## 日立マイクロコンピュータ技術情報

題 目	SCI マルチプロセッサ通信機能受信動作不良		発行番号	TN-SH7-272A		
			分類	1. 仕様変更 2. ドキュメント訂正追加等 ③ 使用上の注意事項		
適 用 製 品	HD6417750, HD6417750S, HD6417751	対象ロット等  全ロット	関連資料	SH7750 シリーズ ハードウェアマニュアル SH7751 ハードウェアマニュアル	Rev.	有効期限
					Rev 1-4	永年

図 1 . マルチプロセッサシリアル受信割り込み発生時のフローチャートの例

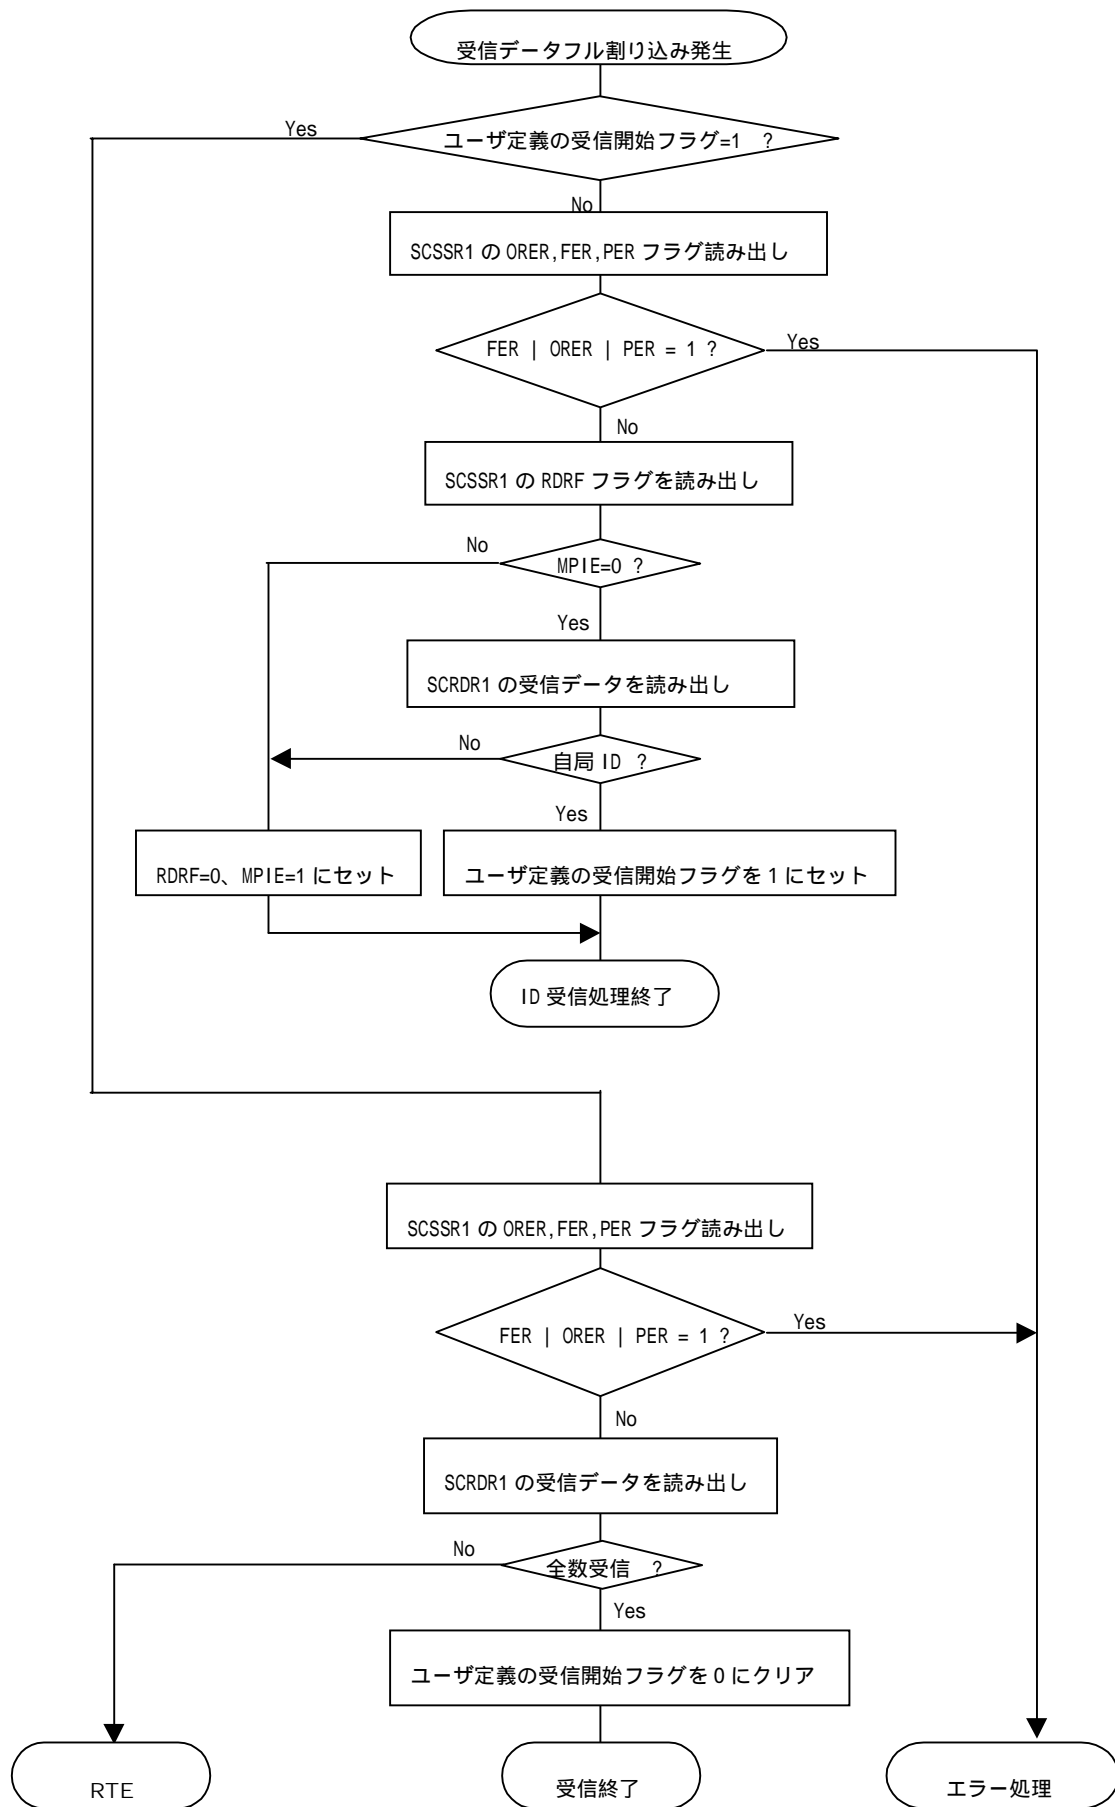
- (1) 他局に対して送信されている 1 フレームのデータ受信が終了した場合、  
(SCSCR1 レジスタ MPIE ビット=1：マルチプロセッサ割り込み許可状態)であっても、  
SCSSR1 レジスタ RDRF ビットが 1 にセットされる (RXI 等の割り込みが発生する)。
- (2) SCSSR1 レジスタ MPB ビット (マルチプロセッサビット) の値が不正である。
- (3) SCSCR1 レジスタ MPIE ビット=1 であっても、FER, ORER フラグのセットは許可されています。

内蔵 SCI のマルチプロセッサ通信機能を用いた受信動作時は、以下に示す処理に従ってご使用下さい。

場合、割り込み処理内で SCSCR1 レジスタ MPIE ビットの状態を確認して下さい。

SCSCR1 レジスタ MPIE ビット=1 の場合

受信したデータは無視して下さい。

他局宛に送信されているマルチプロセッサビット MPB=0 のデータを受信して SCSSR1 レジスタ RDRF ビットが 1 にセットされていますので、SCSSR1 レジスタ RDRF ビットを 0 にクリアして下さい。

SCSCR1 レジスタ MPIE ビット=0 の場合

マルチプロセッサビット MPB=1 のデータ (ID) 受信時のマルチプロセッサ割り込み、もしくは自局宛に送信された MPB=0 のデータ受信時の受信データフル割り込み (RXI) です。

ソフトウェアでの処理に SCSSR1 レジスタ MPB ビットを使用しないで下さい。

受信したデータが ID (MPB=1) であるか、データ (MPB=0) であるかのソフトウェア処理には、受信開始を示すユーザ定義フラグをメモリ上に記憶させる等の処理を行ない対応して下さい。

ソフトウェアによる回避方法のフローチャートの例を以下に示します。
